Billet 6SCP油圧タイプ リコールのお知らせ

(自主回収)

【リコール内容】

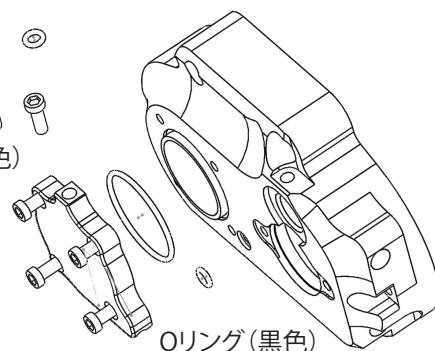
この度、ブリーダプレートオイルラインにてOリングの不具合が確認されました。不具合によりオイル漏れを起こし、クラッチ操作が出来なくなる恐れがあります。事故防止の為、自主回収させて頂く事になりました。取付販売店にご連絡の上、速やかにご来店下さいますようお願い申し上げます。

Oリング(黒色)の不具合

Oリング(赤色)

Oリング(黒色)

※本来の赤色のOリングの場合、交換の必要はありません

【交換パーツ】

Oリング45φ

Oリング9.5φ

スクリュー×4
